Opinia kominiarska

Układ przewodów kominowych w budynku przy ul. Warszawskiej 83 wraz z zalecanymi rozwiązaniami podłączeń do przewodów na potrzeby projektu instalacji gazowej.

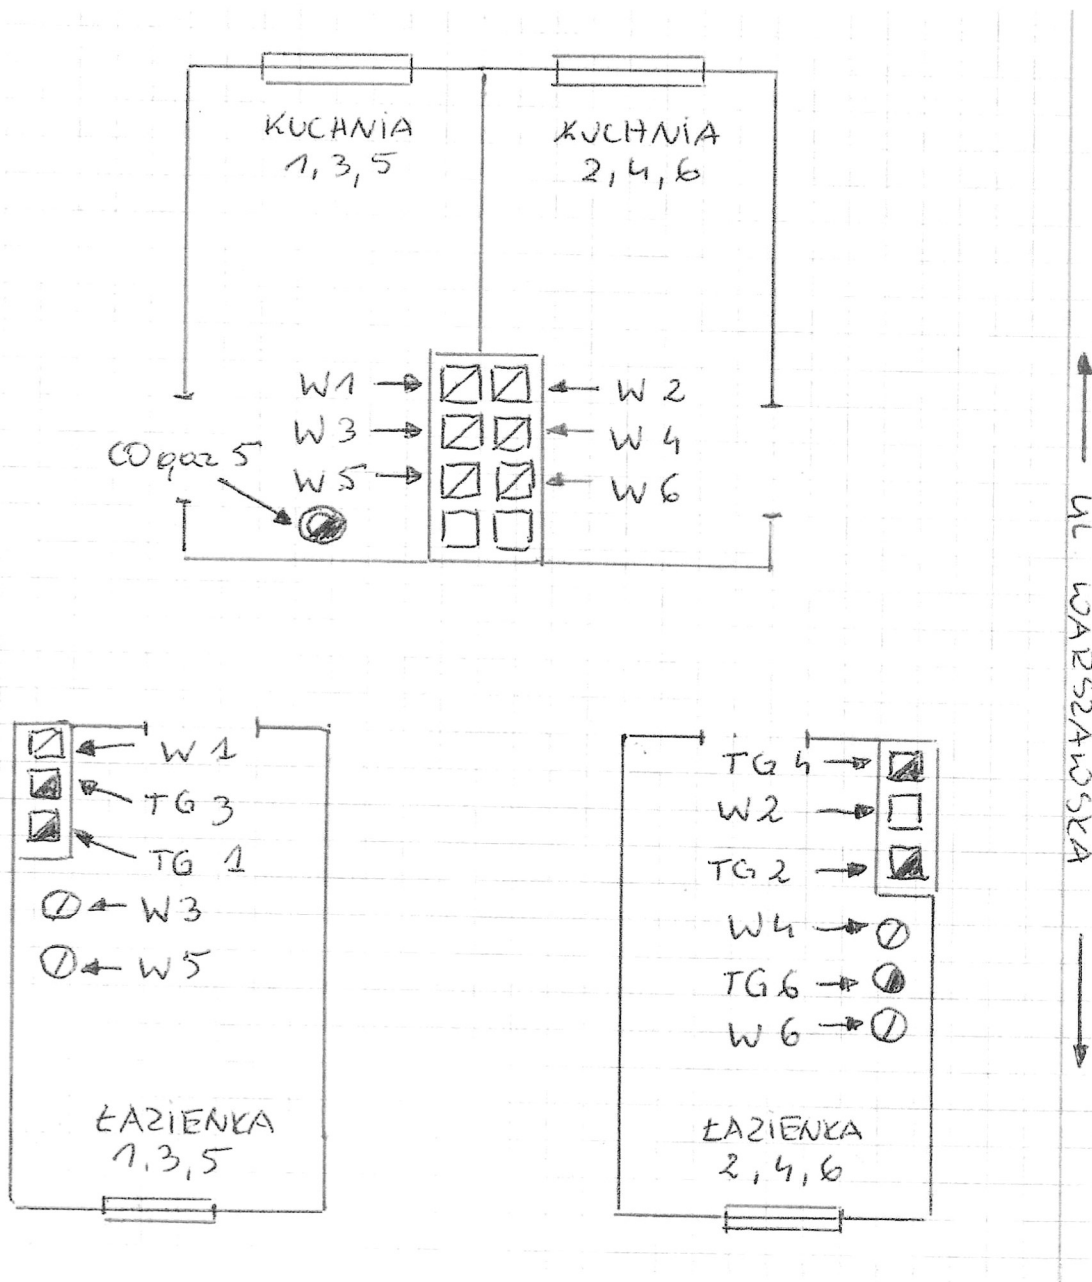
- W lokalu nr 1: wentylację łazienki przełączyć do wskazanego w opinii przewodu kominowego, stary otwór wentylacyjny zamurować;
- W lokalu nr 3: termę gazową przełączyć do wskazanego w opinii przewodu kominowego, stary otwór zamurować; dobudować przewód kominowy wentylacyjny dla łazienki zgodnie z
